Rapport med utfylt avslutningsmelding

27. september 2018

TRAFIKKSIKKERHETSREVISJON

GANG- SYKKELVEG FV 707

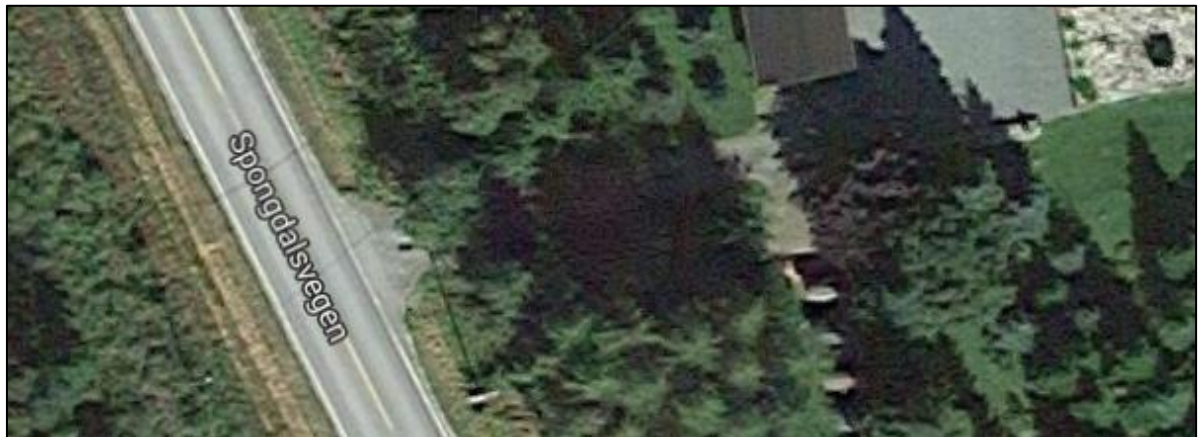
Kommentar:

Med utbygd gs-veg og utbedrede avkjørsel kunne en ha kontrollert om det var grunnlag for å forlenge sona med 70 km/t fartsgrense sørover.

Figur 8 Avkjørsel ved p6240 og p6390 uten forbindelse med gs-veg på motsatt side

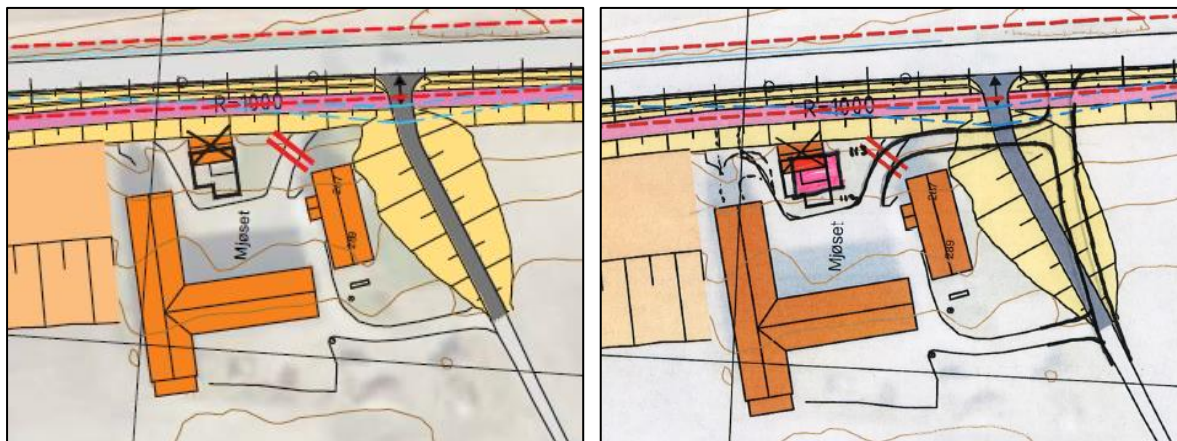
Kommentar:

Manglende forbindelse fra gangsykkelveg til avkjørsel motsatt side ved p6240 og p6390, jf FEIL 1.

Kapittel 6 Fv 707 Berg - Høstadkorsen	
1	Feil: Manglende tilkomst til gs-vegen fra avkjørsler på motsatt side ved følgende profilnummer: p5640, p6240, p6390, p6985, p7260, p7470 (kan krysse ved p7500), p7635 (kan krysse ved 7590), p7800, p7930, p8420 (kan krysse ved p8360), p8710 (kan krysse ved p8670, p8750 (kan krysse ved 8790).
	<i>Forslag til tiltak:</i> Etabler enkel adkomst / kryssingsmulighet til gs-vegen. Korrigeres i byggeplan.
	<i>Prosjekteiers forslag til tiltak:</i> <i>Det blir etablert kryssingsmulighet til gs-vegen som vist på C-tegninger.</i>
2	Merknad: Feil lengde siktlinjer
	<i>Forslag til tiltak:</i> Tegn inn riktige siktlinjer.
	<i>Prosjekteiers forslag til tiltak:</i> Nye siktlinjer er tegnet inn.
3	Merknad: Uavklart avkjørsel til bolighus ved p7930.
	<i>Forslag til tiltak:</i> Avklar avkjørselsforhold, vurder også eventuelt adkomstforhold til gs-veg på motsatt side.
	<i>Prosjekteiers forslag til tiltak:</i> <i>Avkjørsel til bolighus ved p7930 er inntegnet, og det er etablert enkel kryssing av grøft for adkomst til gs-vegen.</i>

Figur 16 Område med busslommer og kort avstand til gs-veg, avkjørsler på motsatt side

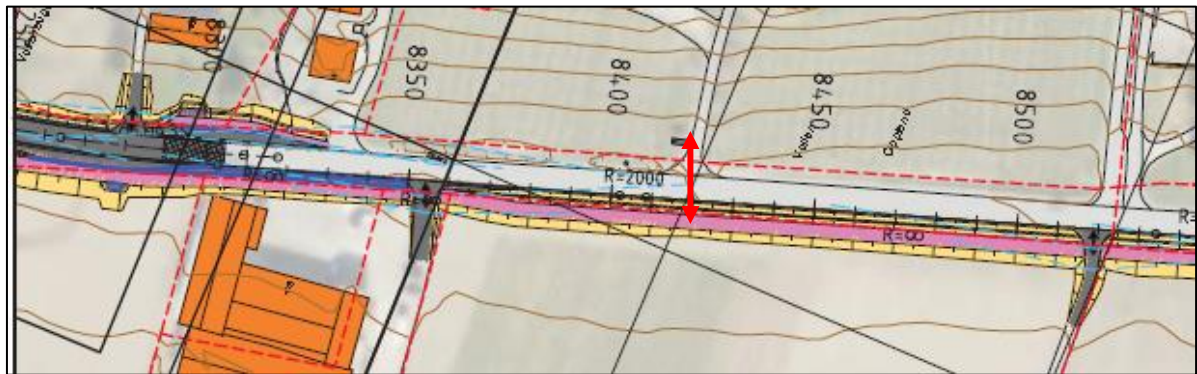
På strekingen p8300 - p8350 er det forutsatt kantstein både mot gs-veg og kjørebane. Ut fra plantegning er den mellomliggende rabatten vist med "fast dekke". Slik det er planlagt kan det bli en del kryssing i området der det er breddeutvidet for busslommer på begge sider av vegen. Det er begrenset med bil- og busstrafikk på strekningen, men en kan likevel vurdere om det ikke bør etableres et tilrettelagt kryssingspunkt, for eksempel ca. ved p8325. Fortauet på østsida bør forlenges til avkjørsel ved p8280.

Merknad (4)

Vurder fortau mellom de to avkjørslene på østsida og vurder spesielt kryssingsmuligheten ved profil 8330.

Mulige tiltak:

Vurder fortau langs busslomma på østsida på hele strekningen mellom de to avkjørslene, og vurder spesielt kryssingsmuligheten ved avkjørsel profil 8330.

4	Merknad: Mulige forbedringer av adkomst busslomme østsida
	<i>Forslag til tiltak:</i> Vurder fortau mellom de to avkjørslene på østsida og vurder spesielt kryssingsmuligheten ved profil 8330.
	<i>Prosjekteiers forslag til tiltak:</i> Fortauet på østsiden er forlenget slik at det er en sammenhengende fortau-/utvidet skulderløsning mellom avkjørsel i pr.8280 og pr.8330. På vestsiden i pr.8330 er det inntegnet løsning med nedsenket kantstein i buffersone for adkomst til gs-veg.
5	Avvik: Klotoider er under minimumsverdien.
	<i>Forslag til tiltak:</i> Søk om fravik, jf. også avvik om for lite resulterende fall.
	<i>Prosjekteiers forslag til tiltak:</i> Det er søkt fravik for klotoider under minimumsverdien.
6	Avvik: Resulterende fall er under minimumskravet på 2%.
	<i>Forslag til tiltak:</i> Søk om fravik, jf. også avvik om for liten klotoideverdi.
	<i>Prosjekteiers forslag til tiltak:</i> Det er søkt fravik for lite resulterende fall.

Figur 17 Avkjørsel ved p 8420 uten forbindelse med gs-veg på motsatt side

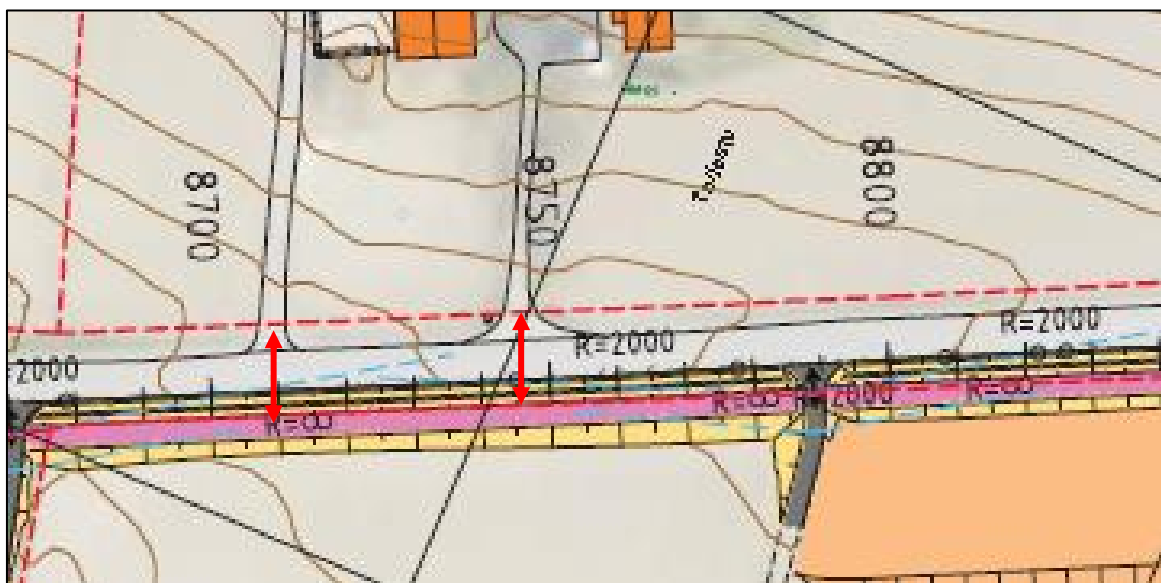
Kommentar:

Manglende forbindelse til avkjørsel på motsatt side ved p8420, jf FEIL 1.

Figur 18 Avkjørsel ved p 8710 og 8750 uten forbindelse med gs-veg på motsatt side

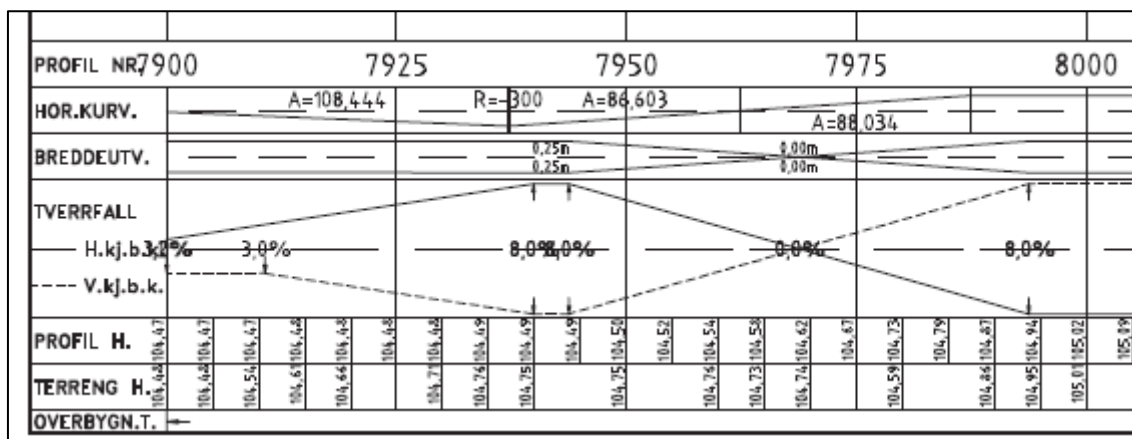
Kommentar:

Manglende forbindelse til avkjørsel på motsatt side ved p 8710 og 8750, jf FEIL 1.

Figur 19 Utsnitt tegning E001, klotoideparameter er under minimumsverdi

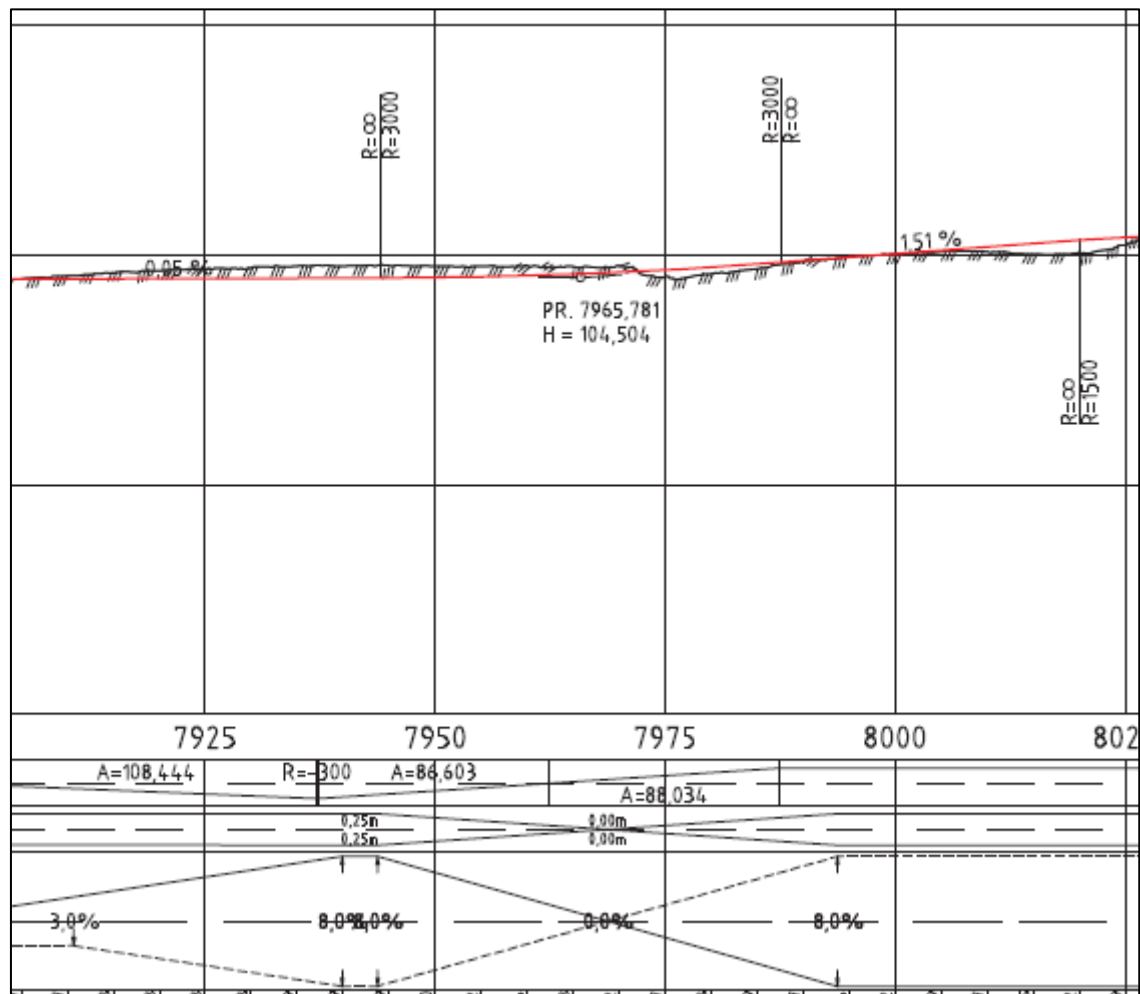
På omlagt parsell er det brukt for liten klotoideparameter (A-verdi) i forhold til krav i N100 / V120. Det blir da kort avstand mellom kurvene.

Etter vår vurdering utgjør ikke dette avviket noen merkbar risikoøkning, blant annet fordi valgt breddeutvidelse i vendekurven (p7990-p8070) er større enn det revidert tabell F.2 i hb N100 angir. Det er ganske "trangt" mellom bebyggelse på begge sider av vegen akkurat her, og dette er trolig gjort for å skåne eksisterende bebyggelse i størst mulig grad.

Avvik (5):

Klotoider er under minimumsverdien.
